## **Nota van beantwoording zienswijzen**

Naar aanleiding van de tervisielegging van het ontwerp bestemmingsplan  
'Triangel Zuid-Oost G3' in Waddinxveen

Datum: 19 mei 2021

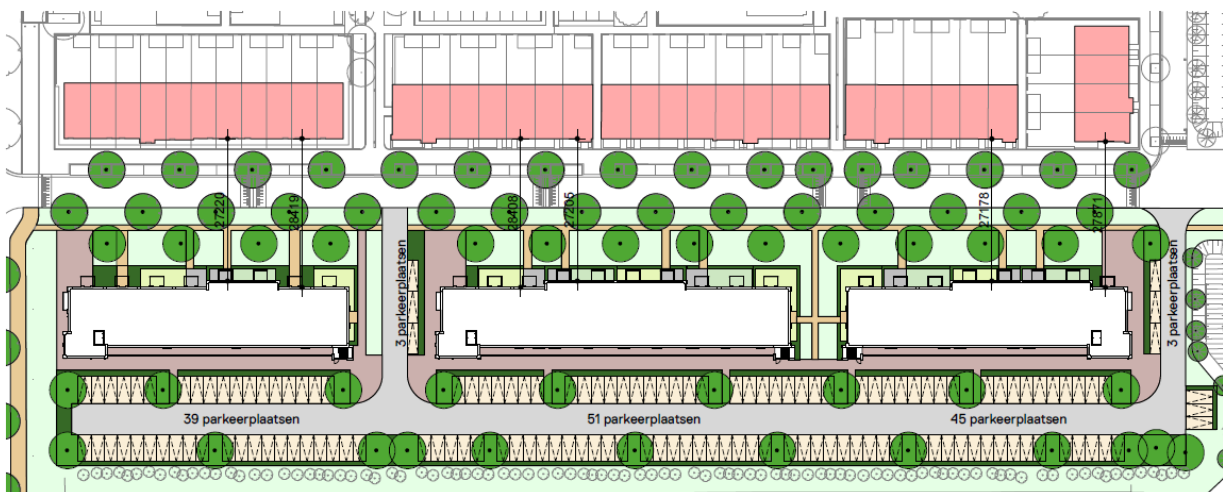
In het nieuwe plan wordt de bouw van appartementen mogelijk gemaakt op kortere afstand van de woningen aan de Parklaan dan de bedrijven die er eerst zouden komen (24,5 i.p.v. 30) op basis van het huidige bestemmingsplan met een maximale hoogte 15 m.

De appartementen en het multifunctioneel gebouw worden verder van de woningen aan de Parklaan gerealiseerd dan de mogelijke bedrijfsgebouwen.

De in het bestemmingsplan Triangel Zuid-Oost G3 opgenomen gebouwen, zijnde woningen en een multifunctioneel gebouw worden op 27,20 meter en 28,40 meter van de woningen aan de Parklaan gerealiseerd. Er zitten namelijk verspringen in de gevels van de appartementen om meer variatie in de gevel te krijgen. Hiermee wordt de afstand van de nieuw te realiseren bebouwing ten opzichte van de bestaande woningen aan de Parklaan met respectievelijk 12,2 meter en 13,4 meter vergroot ten opzichte wat in het moederplan reeds mogelijk is.
